Vysvětlení zadávací dokumentace č. 29

dle § 98 zákona č. 134/2016 Sb., o zadávání veřejných zakázek ve znění pozdějších předpisů (dále jen „Zákon“) v rámci nadlimitní veřejné zakázky „Dům s pečovatelskou službou v Praze Řepích“ zadávané v otevřeném řízení dle § 56 Zákona.

P/02

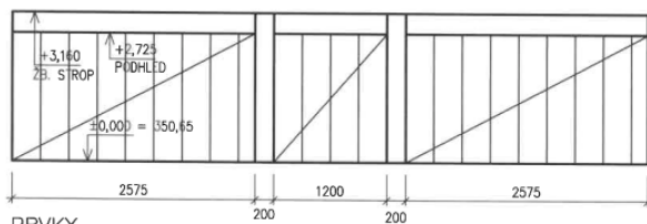
Podle přílohy PD D.1.1.30 PRVKY PSV – OSTATNÍ je celková délka sestavy skládacích příček P/02: $2575 + 1200 + 2575 = 6350$ mm.

Podle výkresu půdorysu 1. NP by ale celková délka sestavy skládacích příček P/02 měla být: $5150 + 2400 + 5150 = 12700$ mm

Žádáme o vysvětlení a opravu požadované délky sestavy skládacích příček P/02.

Odpověď na tento dotaz byla vypořádána v rámci Vysvětlení zadávací dokumentace č. 2.

1562	K	766 202	Dodávka a montáž sestava skládacích příček 6750x3160 mm, přesná spec. viz. výkres D.1.1.30, pol. P/02	ks	1,000
------	---	---------	---	----	-------

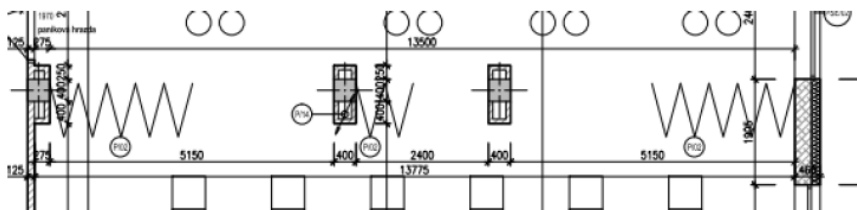
V soupisu prací je v popisu položky 1562 uvedena délka sestavy skládacích příček 6750mm.
